**AVIS RELATIF À LA PROTECTION
CONTRE LES EVENTUELS EFFETS NOCIFS ET NUISANCES
PROVOQUÉS PAR LES RAYONNEMENTS NON IONISANTS
GÉNÉRÉS PAR DES ANTENNES ÉMETTRICES STATIONNAIRES**

Commune : SERAING - Exploitant : ORANGE

Référence exploitant : 172L1_2 / 30094L1_2 / 40094L1_2 / 50094L1_2

Rapport n° 3175 / 2023

Figure 2 : Vue en plan des installations d'antennes dans un rayon de 300 mètres autour de l'installation faisant l'objet de la demande d'avis

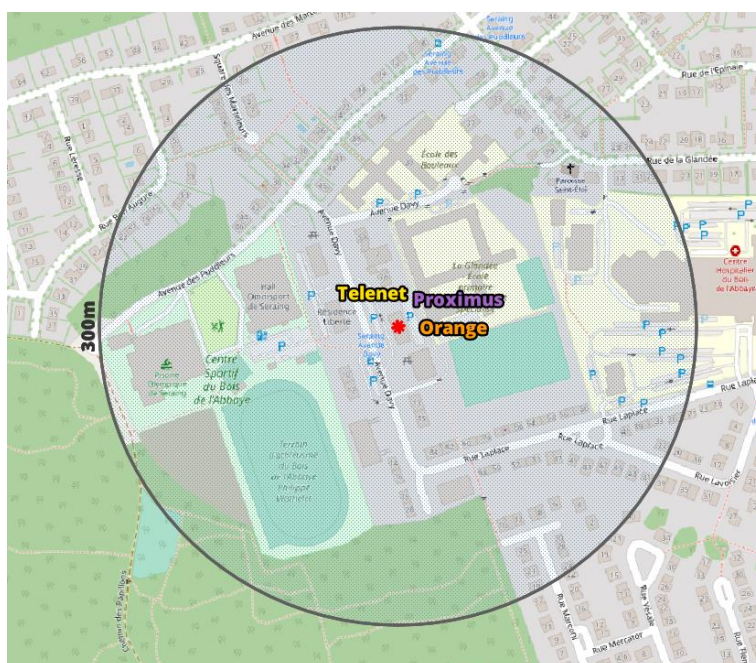
Le plan en projection verticale de la figure 2 indique la localisation des antennes actives éventuelles visées par le décret et situées dans un rayon de 300 mètres autour de l'installation référencée dans le paragraphe 2. Les données de localisation de ces antennes et les avis correspondant sont accessibles via le cadastre en ligne des antennes émettrices stationnaires⁶.

Compte tenu du nombre d'installations localisées dans la figure 2, il apparaît que l'intensité du rayonnement électromagnétique généré, dans les lieux de séjour situés à proximité de l'installation référencée dans le paragraphe 2, par l'ensemble des antennes émettrices stationnaires de l'ensemble des exploitants du même site d'antennes émettrices stationnaires respecte la limite fixée à l'article 4, § 2 du décret.
